Mission régionale d'autorité environnementale

Région Hauts-de-France

**Avis de la mission régionale
d'autorité environnementale
Hauts-de-France
sur le projet de parc éolien
à LEBUCQUIERE, HAPLINCOURT, BERTINCOURT
et VELU (62)**

n°MRAe2019-3439

Carte des parcs éolien dans le périmètre éloigné du projet

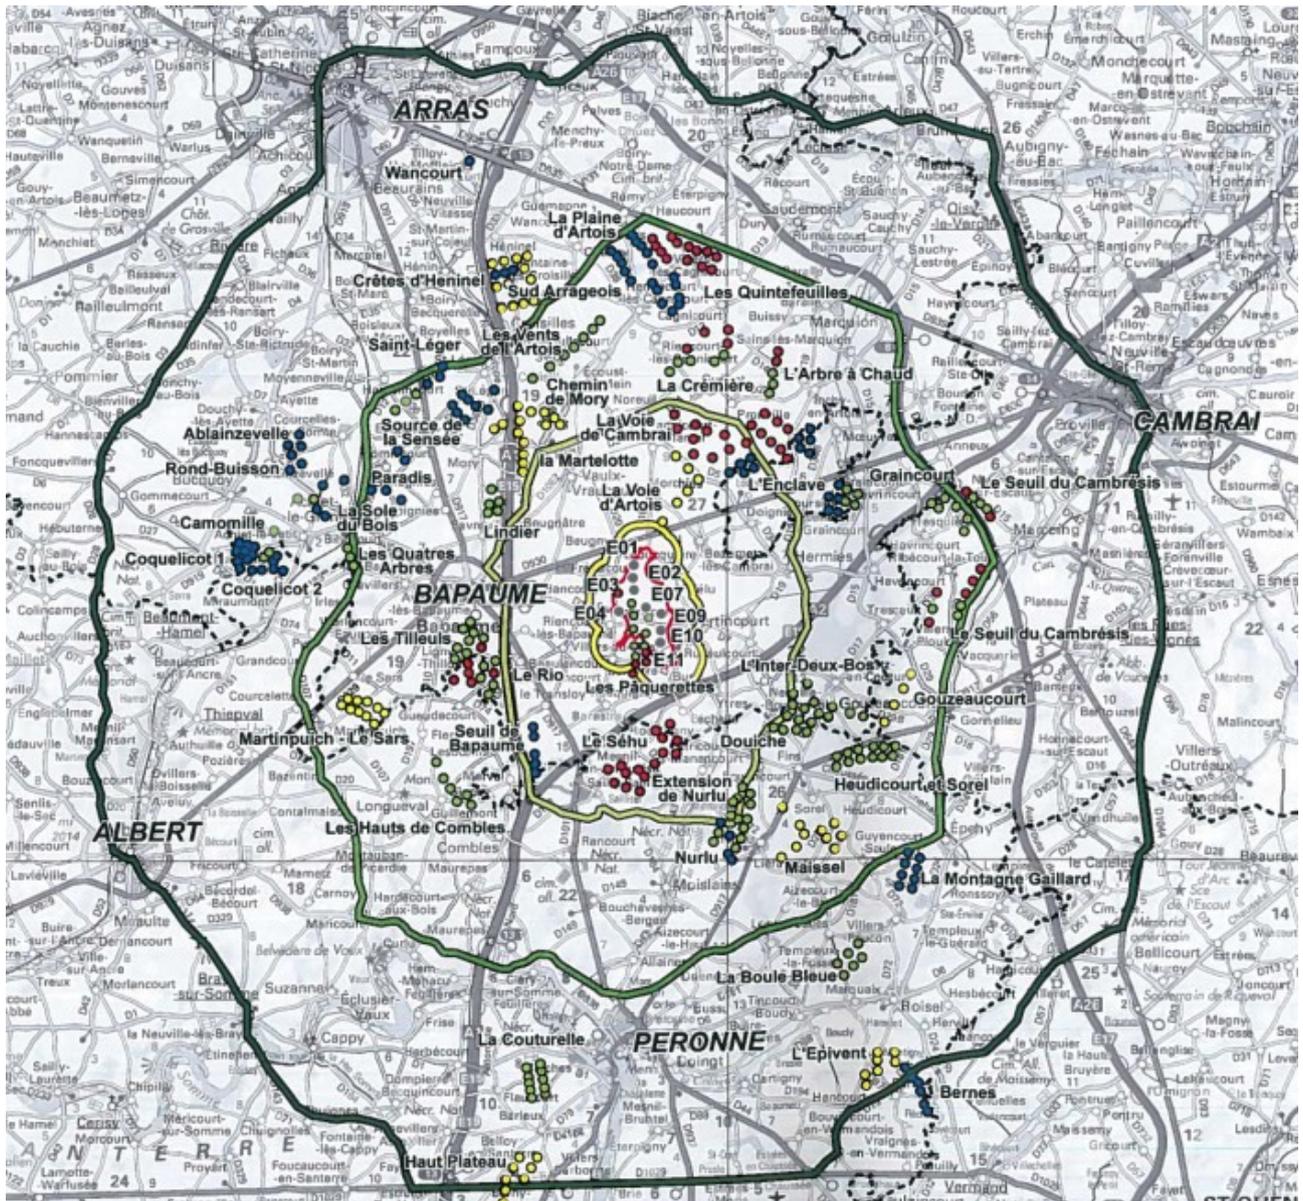
La cartographie n°44, présentée page 192 du volet écologique du dossier recense les différents parcs éoliens autorisés, en activité et en instruction dans un rayon de dix kilomètres, ainsi que les grandes infrastructures. L'analyse menée par le bureau d'études indique que le parc éolien projeté, en lien avec d'autres parcs dans un rayon de 10 km, constitue un « front d'effet barrière¹ » sur une distance de sept kilomètres (page 258 de l'étude d'impact). L'analyse tempère cet effet en soulignant l'espacement suffisant entre les différents parcs, qui permettra un évitement par les oiseaux en migration qui dévieront leurs trajectoires et emprunteront un passage plus étroit. Toutefois, l'effet de cet évitement forcé sur les oiseaux n'est pas analysé, le surcoût énergétique éventuellement occasionné étant considéré comme négligeable et donc l'impact cumulé n'est pas totalement étudié.

L'autorité environnementale recommande de renseigner la partie relative aux impacts cumulés sur les effets potentiels sur les oiseaux de l'évitement forcé des parcs éoliens en raison de l'effet barrière sur sept kilomètres.
